Projet éolien de BUSSY

Compléments au dossier de demande d'autorisation environnementale
Dossier SM2 MFC n°D2 e-2021-142 / IRR-NP
Affaire suivie par Madame Marie-Fleur CORPELET / Madame Julia MARTRET

Décembre 2021

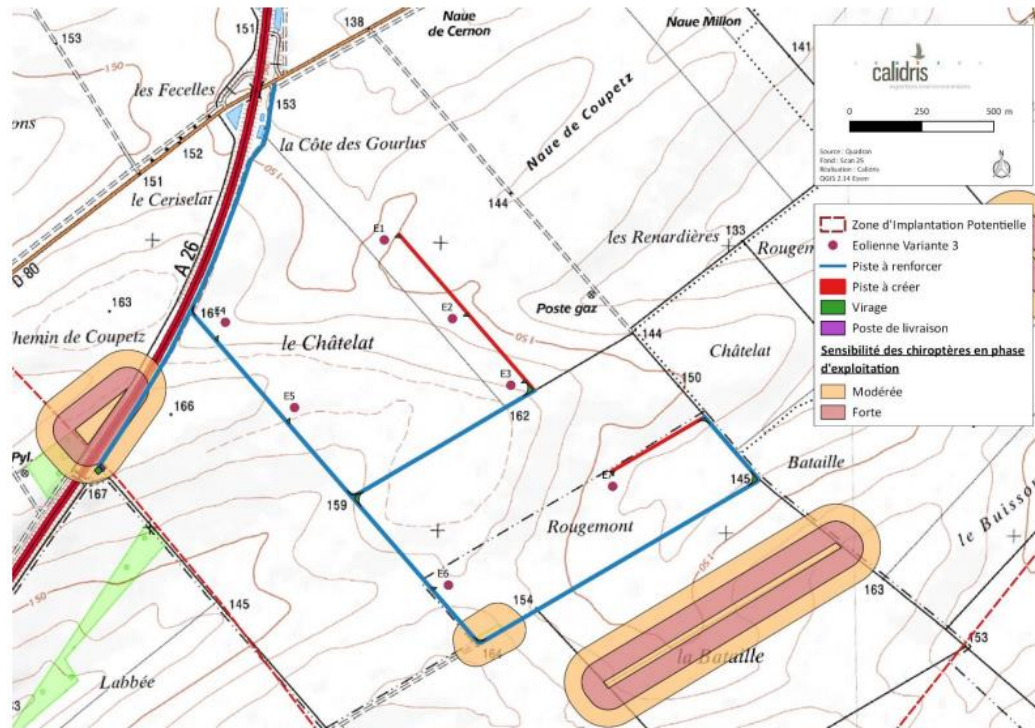
1^{ère} demande : Suite à la saisine du 15/11/2019 par les services préfectoraux, la Direction générale de l'Aviation civile (DGAC) a dans un premier temps émis un avis conforme défavorable le 14/01/2020, pour incompatibilité du projet avec les manœuvres à vue libre de catégorie C de l'aérodrome de Châlons-Vatry.

Le dossier de demande d'autorisation environnementale du parc éolien de BUSSY doit être mis à jour afin de prendre en compte la hauteur modifiée de l'éolienne E1.

Le dossier de demande d'autorisation environnementale a été mis à jour afin de prendre en compte la hauteur modifiée de l'éolienne E1.

-au tableau 7 « caractéristiques techniques des éoliennes » à la page 76 de l'étude d'impact environnemental :

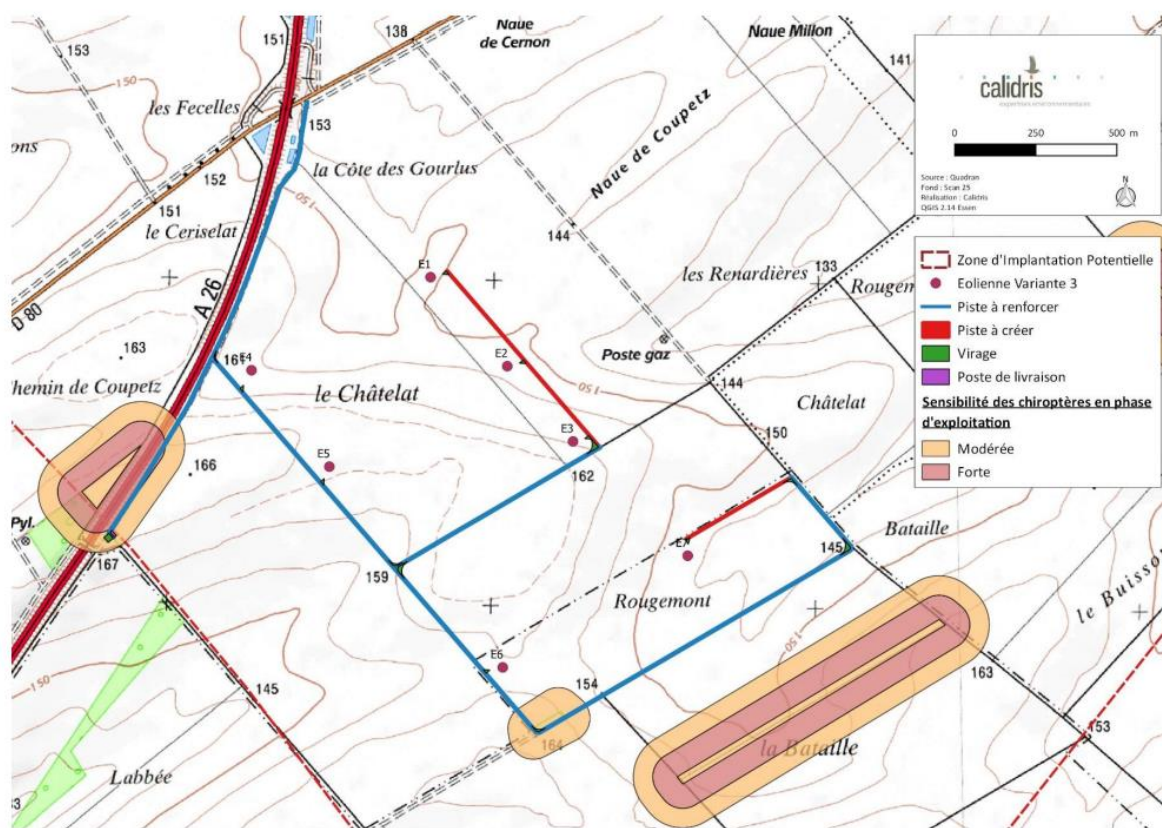
6^{ème} demande : Prévoir une analyse de l'activité des chiroptères en fonction des paramètres abiotiques (pages 37 et suivantes de l'étude écologique).

Une analyse de l'activité des chiroptères en fonction des paramètres abiotiques a été précisée :

-au chapitre 3.4 « synthèse des sensibilités des chiroptères sur le site » de la page 277 à la page 279 de l'étude écologique

Figure 41. Coupe A altimétrique entre le village de Bussy-Létrée et le projet envisagé

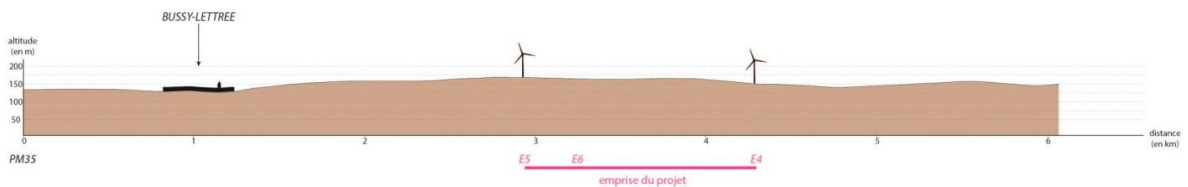
12^{ème} demande : Le volet paysage doit être complété par des coupes topographiques afin d'appréhender les effets de surplomb depuis les villages alentours

Afin d'appréhender les effets de surplomb depuis les villages alentours, les coupes topographiques ont été ajoutées :

-à la figure 41 « coupe A altimétrique entre le village de Bussy-Létrée et le projet envisagé » à la page 122 de l'étude paysagère :
